Magistrát hlavního města Prahy
Odbor ochrany prostředí
oddělení posuzování vlivů na životní prostředí
Jungmannova 35/29, 110 00 Praha 1
Datová schránka: 48ia97h
e-mail: posta@praha.eu

Číslo jednací: MHMP 809750/2026
Vyřizuje: Zuzana Sýkorová, zuzana.sykorova@auto-mat.cz
Datum: 15. 9. 2026

Písemné vyjádření spolku AutoMat, z. s., k dokumentaci záměru „Florenc 21“ (PHA1267) podle § 8 odst. 3 zákona č. 100/2001 Sb

Obrázek 5: Noční hluková mapa stacionárních zdrojů, Zdroj: Florenc 21, Akustická studie ve stupni EIA, externí příloha 3.

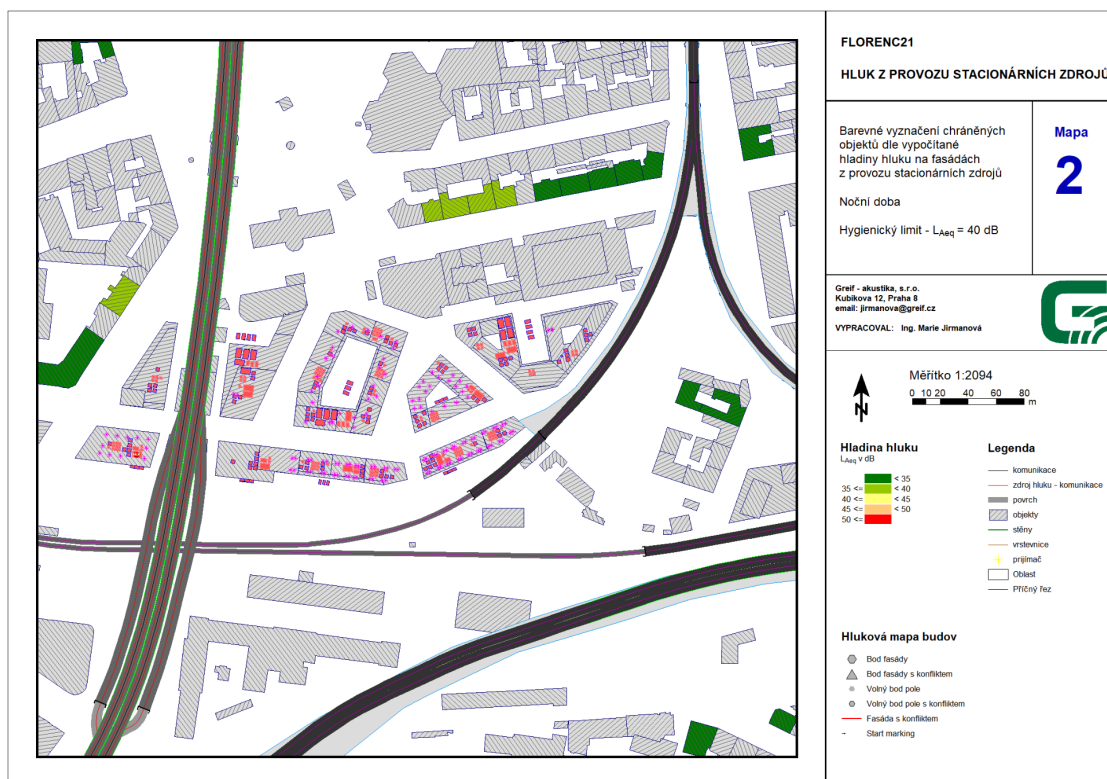
Vysvětlit konfliktní body v noční hlukové mapě stacionárních zdrojů a závazně zajistit splnění předpokladů akustické studie.

Akustická studie uzavírá, že při dodržení všech předpokladů nebudou hygienické limity u hodnocených stávajících chráněných objektů překročeny. Tabulka 13 uvádí v noční době v hodnocených kontrolních bodech nejvýše 38,8 dB. Externí příloha 3 však na fasádách některých okolních stávajících objektů současně zobrazuje žluté úseky v pásmu 40 až 45 dB, tedy nad uvedeným nočním limitem 40 dB. **Z dokumentace není zřejmé, kterých objektů, fasád a podlaží se tyto úseky týkají, jaké konkrétní hodnoty na nich byly vypočteny a zda se před nimi nachází chráněný venkovní prostor stavby.** Není proto možné ověřit soulad grafické přílohy s tabulkou 13 ani se závěrem akustické studie.

- jednoznačné vysvětlení všech bodů a úseků označených jako konfliktní;
- doložení, zda se na označených úsecích nacházejí otvory zajišťující přímé přirozené větrání chráněných vnitřních prostorů, a vysvětlení, jak bude u těchto míst zajištěno splnění hygienického limitu;
- převedení rozhodných předpokladů o akustických výkonech, době provozu a umístění technologií do kontrolovatelných podmínek závazného stanoviska.
